Ausbau der Straße Tinsdaler Weg - Abwägung der Stellungnahmen der Anliegerbeteiligung und Abwägung der zusätzlichen ADFC-Variante

Vorplanung zum Ausbau Tinsdaler Weg - Abwägung der Stellungnahmen der Anwohner

Ausbau der Straße Tinsdaler Weg
Stadt Wedel

Kurzbericht zur Variante 6 „ADFC“ Vorplanung

Abbildung 6: Auszug Präsentation v. 12.01.2023, Querschnitt (Quelle ADFC)

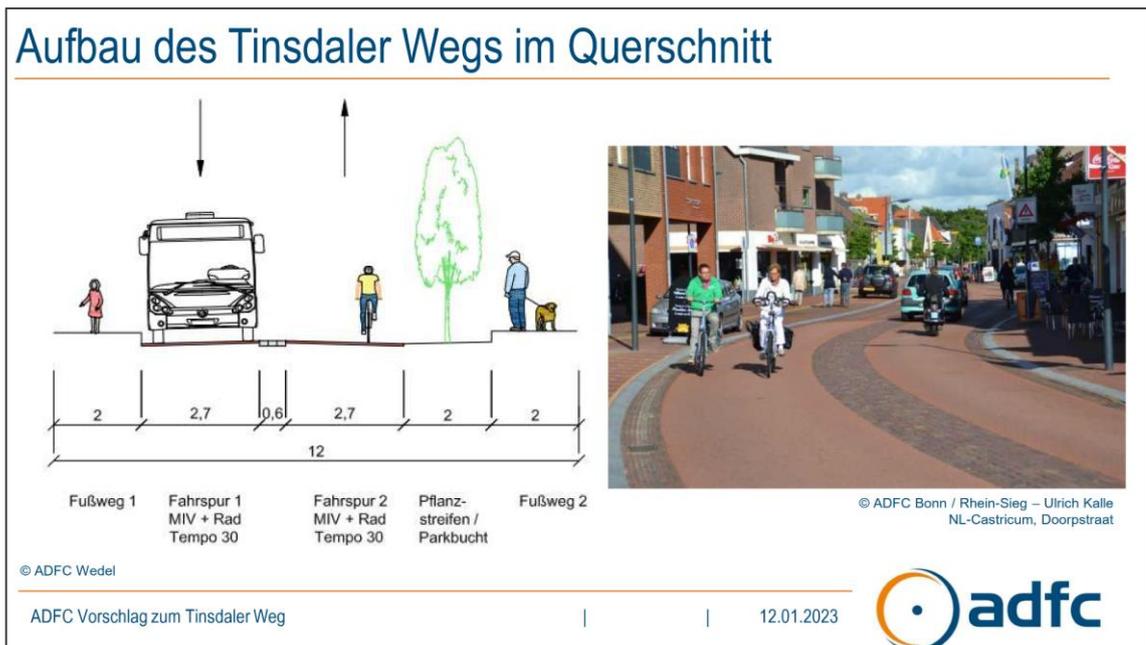
In der Variante „ADFC“ wird eine befahrbare Fahrbahnbreite von 6,0 m vorgesehen. Diese Breite entspricht nach RASSt 06, Abschnitt 4.3 Bild 17 dem Begegnungsfall PKW-LKW ($\geq 5,55$ m) ohne Reduzierung der Bewegungsspielräume. Bei dieser Fahrbahnbreite ist der Begegnungsfall LKW-LKW mit reduzierten Bewegungsspielräumen möglich.

Der geplante überfahrbare Pflasterstreifen in Mittellage soll eine Breite von 0,6 m aufweisen. Nach unserer Einschätzung kann durch den neuen und im bisherigen Straßenraum unbekanntem Pflasterstreifen für den Kfz der Eindruck einer optischen Barriere bzw. Hindernis entstehen, so dass vom Überholen eines Radfahrenden abgesehen wird. Dies könnte beim langen Straßenabschnitt dazu führen, dass ein Gefühl des „Bedrängens“ beim Radfahrenden eintritt und am Fahrbahnrand gehalten oder sogar in den Seitenraum ausgewichen wird.

Ferner kann der Pflasterstreifen für den Kfz-Verkehr als unechte, überbreite „Fahrbahnmarkierung“ verstanden werden, wodurch eine optische Zweibahnigkeit entsteht und die Verkehrsgeschwindigkeit durch den vermeintlichen seitlichen Sicherheitsabstand zum entgegenkommenden Fahrzeug zunimmt.

Für den Radverkehr ist das Überfahren des rauen Pflasterstreifens z.B. bei Vorbeifahrt an haltenden Fahrzeugen mit möglichen Gefährdungen durch Unebenheiten in der Oberfläche oder an den Fugen bzw. Bordverläufen verbunden. Beim Überfahren in Längsrichtung ist die Gefährdung am Größten.

Für den Fußverkehr ist nach RAS 06 Abschnitt 4.7 bzw. 6.1.6.1 eine Regel-Seitenraumbreite von 2,5 m vorzusehen. Eine grundsätzliche Reduzierung des Gehweges auf gesamter Strecke geht zu Lasten der Verkehrsqualität der zu Fuß Gehenden. Ein Begegnen von zu Fuß Gehenden und ist nur unter Inanspruchnahme der Sicherheitsräume bzw. nur mit Einschränkung des Verkehrsraumes möglich. Für eine uneingeschränkte Nutzung des Seitenraumes durch mobilitätseingeschränkte Personen (Begegnungsfall Rollstuhlfahrende) ist nach HBV A Abschnitt 3.3.1 eine Regelbreite von 2,70 m definiert. Beide Regelbreiten werden in der Planung deutlich unterschritten, so dass einerseits das Risiko durch Gefährdungen vorbeifahrender Fahrzeuge steigt und sich zum anderen die Konflikte im Seitenraum zwischen den Nutzungsteilnehmenden erhöhen. Bei letzterem Aspekt ist zudem zu berücksichtigen, dass Kinder bis zum 10. Lebensjahr den Seitenraum regelhaft mit dem Rad befahren dürfen.

Darüber hinaus ist die reduzierte Gehwegbreite im Bereich der Parkstände nach unserer Einschätzung sehr kritisch zu bewerten. Durch aufschlagende Türen „Dooring-Effekt“ entstehen zusätzliche Gefährdungen für den Fußverkehr.

Abbildung 2: Ausbau mit Regelbreiten gemäß FGSV Regelwerke

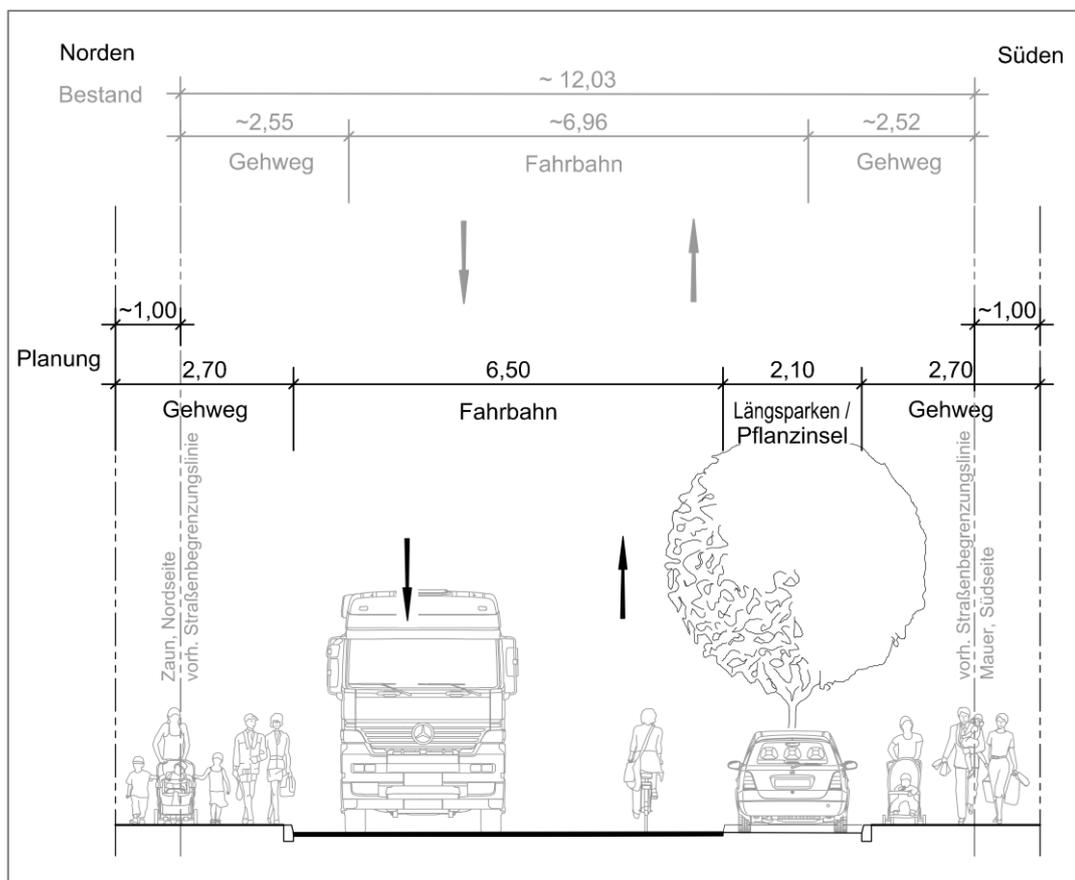
Der vorhandene Straßenquerschnitt mit ca. 12 m Breite lässt eine kombinierte Einrichtung von Gehwegen und Radverkehrsanlagen sowie eine Fahrbahn mit Regelbreiten nach RASt, ERA, EFA bzw. H BVA nicht zu. Bei einer Berücksichtigung der Regelbreiten wäre für beidseitige barrierefreie Gehweg, einseitige Längsparkstände und eine Fahrbahnbreite für den uneingeschränkten Begegnungsfall Bus/Bus eine Querschnittsbreite von ca. 14 m erforderlich, vgl. Abb. 2.

Unter Berücksichtigung der vorgenannten Aspekte und Erläuterungen scheint die vorgeschlagene Variante 6 „ADFC“ nach unserer Einschätzung keine Vorteile gegenüber den bisherigen Varianten aufzuweisen. Dem Grunde nach ähnelt die Variante dem Bestand. Im Vergleich zur Variante a) „Ausbau ähnlich Bestand“ wird die zusätzliche Fahrbahnbreite von 0,5 m zu Lasten der Gehwegbreite geplant. Bei Berücksichtigung der im Planungsbereich liegenden Gemeinschaftsschule und der geringen Verkehrsbelastung, sollte u.E. den schwächsten

Das Ziel der Beschlusslage „Verbesserung für Radfahrende vorsehen und sichere Radverkehrsanlagen bauen“ wird bei dieser Variante nicht berücksichtigt. Radverkehrsanlagen können bei der erarbeiteten Variante „Schutzstreifen“ für den Zweirichtungsverkehr bzw. Variante „Einbahnstraße“ durch einen baulichen Radweg in Gegenrichtung vorgesehen werden.

Abbildung 6: Ergebnis Vorbemessung: Ergebnis „Rechts-vor-Links“ nach HBS

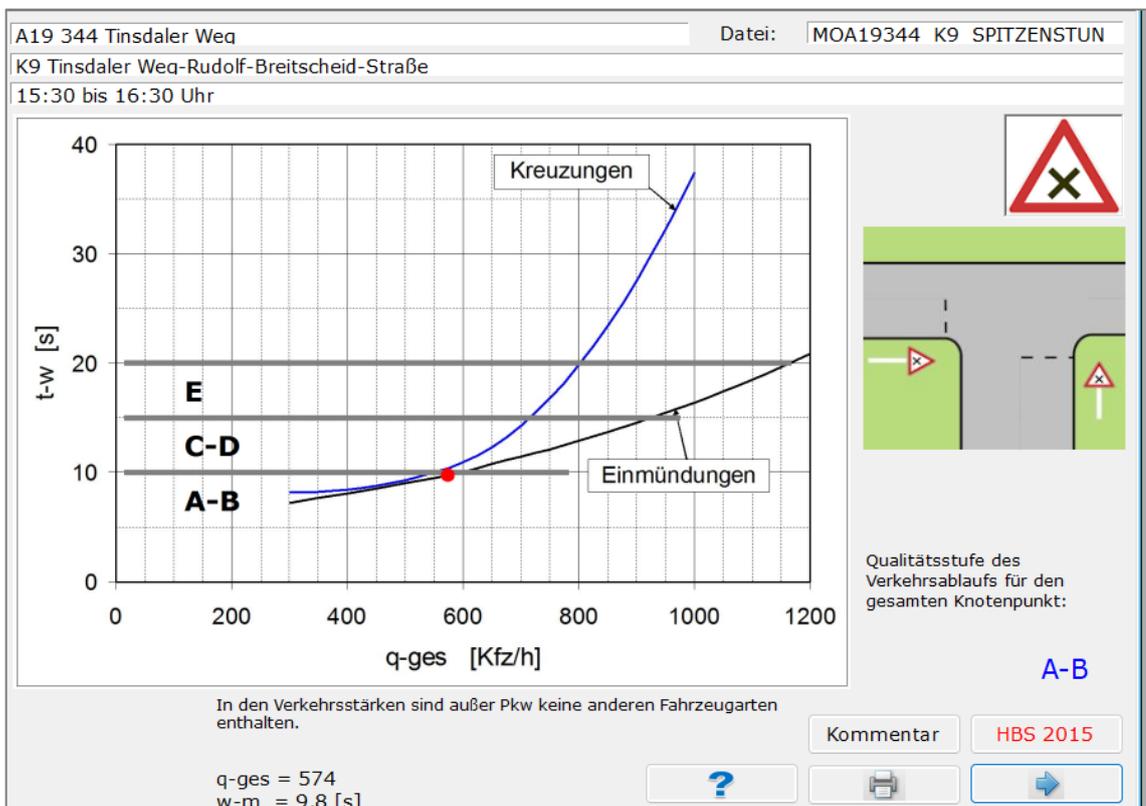
Für die Vorfahrtsregelung „Rechts-vor-Links“ (nach HBS) wurde eine noch gute Qualitätsstufe A-B mit einer mittleren Wartezeit 10 s ermittelt, vgl. Anhang Abb. 6.

Gemäß der Ergebnisse aus der Vorbemessungen kann im Einmündungsbereich neben der signalisierten Verkehrsführung eine vorfahrtsgeregelte Einmündung oder eine Verkehrsführung mit „Rechts-vor-Links“ ausreichend leistungsfähig betrieben werden.
